Réponse de SNCF Réseau au Procès-Verbal de synthèse de l'enquête d'utilité publique

Note complémentaire n°1

Date	18/03/22	Rédigé par	E.Binet	Le 21/03/22
		Validé par	S. Lubrano	Le 23/03/22
Objet	Compléments de réponse au PV de synthèse

Figure 1 : ZPP du projet LNMP Phase 1 et aires d'Appellation d'Origine Protégées viticoles et agricoles

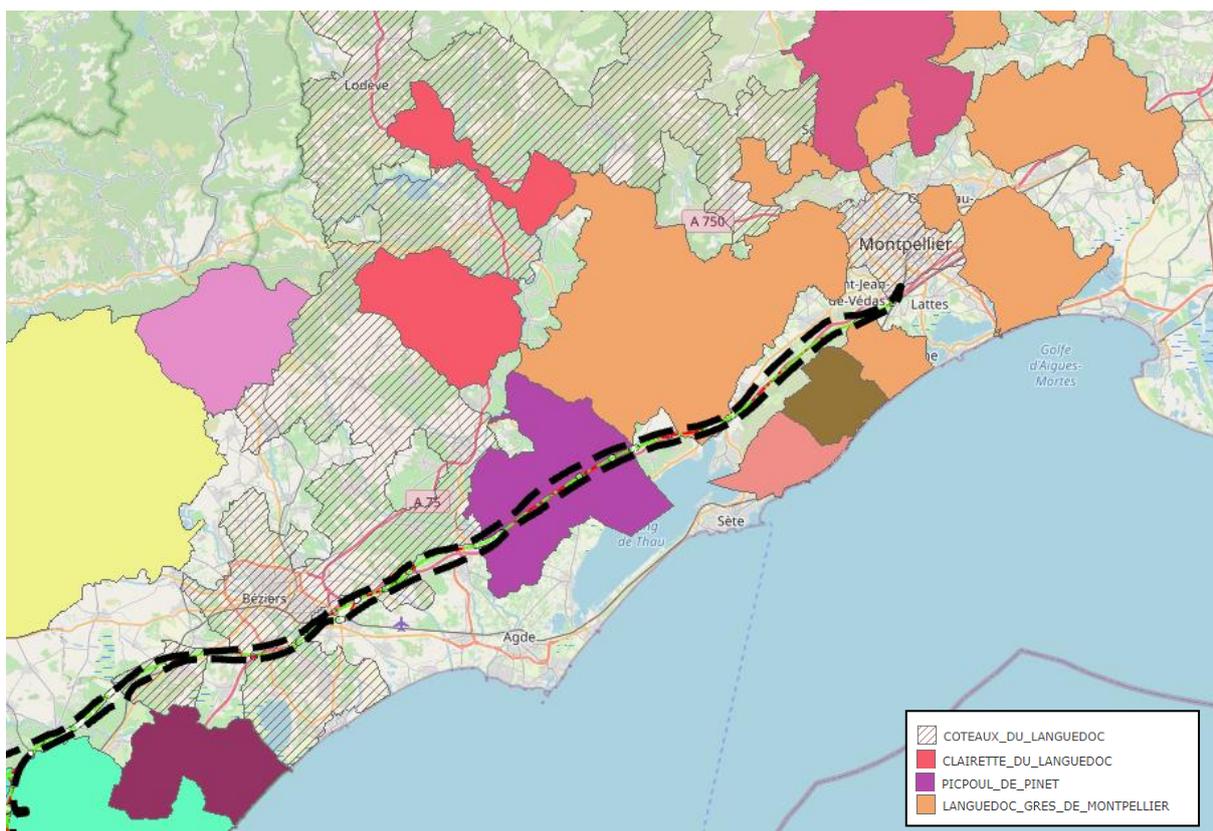
Concernant la demande d'évitement de l'aire AOP Picpoul de Pinet

De nombreuses contributions demandent l'évitement de l'aire AOP Picpoul de Pinet. Or la carte ci-dessous présentant tous les labels AOP (viticoles ou agricoles) recensés à proximité du projet montre que toute la Zone de Passage Préférentielle (ZPP) de la ligne nouvelle est comprise dans l'aire AOP Picpoul de Pinet (en violet), qui lui est transversale et qui s'étend de Montagnac au Nord, jusqu'à Mèze et au bassin de Thau au Sud.

Aussi, quelle que soit la variante étudiée au sein de cette ZPP, définie en 2012 à l'intérieur du couloir « sud – plaine littorale », aucune ne permettra d'éviter l'aire AOP Picpoul de Pinet.

A noter que si le couloir « Nord - Collines du Biterrois » ne traversait l'aire AOP Picpoul de Pinet que sur la commune de Montagnac, il impactait largement les aires AOP « Languedoc Grès de Montpellier », « Coteaux du Languedoc » et « Clairette du Languedoc ».

Figure 5 : Impacts acoustique du projet LNMP - Période diurne - Avec Protection

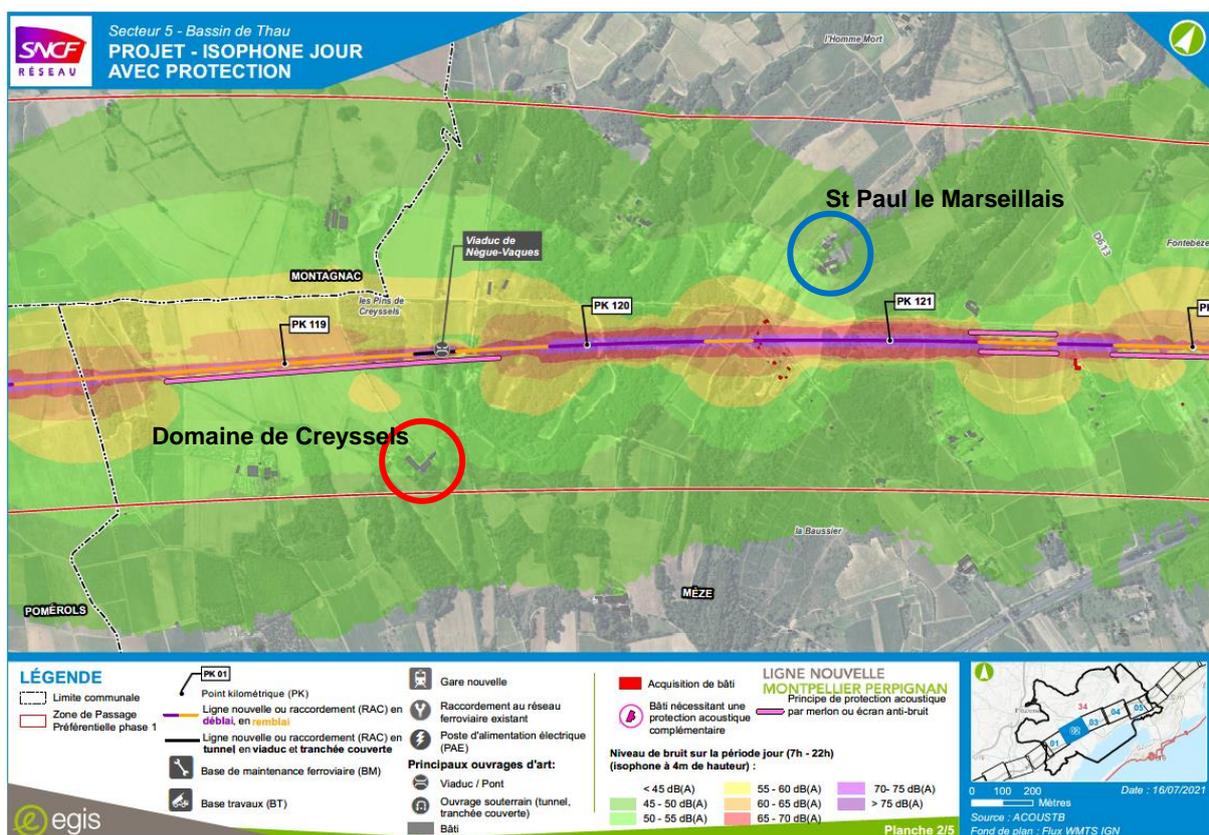
Plusieurs contributions, en provenance de la clientèle des domaines touristiques tels que Saint-Paul-le-Marseillais et le Domaine de Creyssels à Mèze, s'ils ne sont pas directement concernés par le projet, n'étant pas riverains, s'inquiètent des nuisances sonores provoquées par le projet.

- l'absence de dépassement des seuils acoustiques réglementaires, de jour comme de nuit, au droit de Saint-Paul-le-Marseillais (entouré en bleu dans les cartes ci-après). En effet, le projet s'insère en déblai assez profond au droit du domaine de Saint-Paul, permettant de limiter fortement les effets sonores, les bruits étant absorbés par les parois du déblai ;

- un niveau sonore projeté à 57 décibels en période nocturne, trop proche du seuil réglementaire fixé à 58 décibels, pour le domaine de Creyssels (entouré en rouge ci-après). Un dispositif de protection acoustique (merlon ou écran anti bruit) est donc proposé par SNCF Réseau dans le cadre d'une démarche volontaire, pour s'affranchir de tout risque de dépassement des seuils acoustiques.

- L'absence de dépassement des seuils acoustiques et le maintien d'une ambiance sonore modérée avec mise en œuvre des dispositifs de protection acoustique (niveaux sonores moyennés sur la période diurne et nocturne).
